RELATÓRIO DE INSPEÇÃO

Obras e Serviços de Engenharia.

Secretaria Municipal de Infraestrutura Urbana e Obras – SIURB.

Essa determinação foi motivada pelo Ofício 49º GV nº 1123/2019 do nobre Edil Toninho Vespoli, a fim de verificar a qualidade do serviço prestado no Contrato nº 231/SIURB/NMPME/2018, referente a obras e serviços realizados na EMEI Danton Castilho Cabral, Peça 1.

Figura 02 – Exemplo de sinalização piso tátil de alerta as rampas

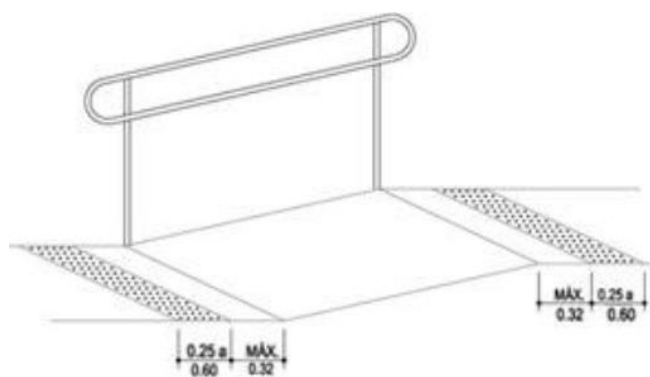
Foi verificado *in loco* que a rampa de acessibilidade executada não apresenta a sinalização com piso podotátil prevista em Norma, como pode ser observado na Foto 1 do Relatório Fotográfico. Entretanto, o piso podotátil foi medido na 2ª medição, Peça 15, p. 11.

A NBR 9050:2015 apresenta o seguinte quanto à sinalização tátil em rampas:

5.14.1.2 A sinalização tátil de alerta deve ser instalada perpendicularmente ao sentido de deslocamento nas seguintes situações:

c) no início e término de escadas fixas, escadas rolantes e **rampas**, em cor contrastante com a do piso, com largura entre 0,25 m a 0,60 m, afastada de 0,32 m no máximo do ponto onde ocorre a mudança do plano [...].

Figura 04 – Corrimão de acesso à escola sem pintura e gradil parcialmente pintado.

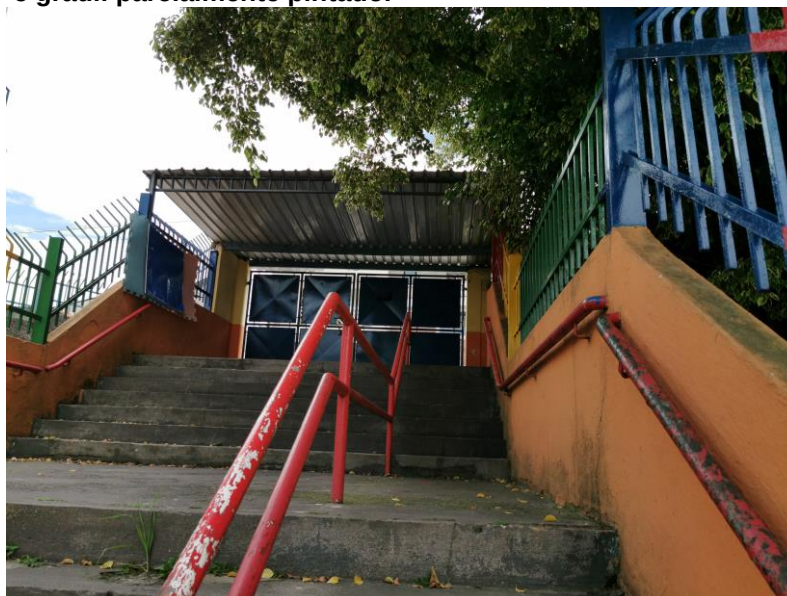
A ausência de projeto e termo aditivo, além de ilegal, prejudica a avaliação da qualidade dos serviços executados, uma vez que não é possível avaliar qual seria a extensão desses serviços, como por exemplo, se os serviços de pintura abrangeriam toda a unidade escolar e todas as peças metálicas (Figura 04).

Desse modo, a ausência de projetos de engenharia, conjuntamente com a ausência de termos aditivos, dificulta a avaliação do escopo contratual, e consequentemente, da aderência entre o que foi previsto e o que foi medido e pago, infringindo o § 1º do art. 7 e o art. 60 da Lei nº 8.666/93.
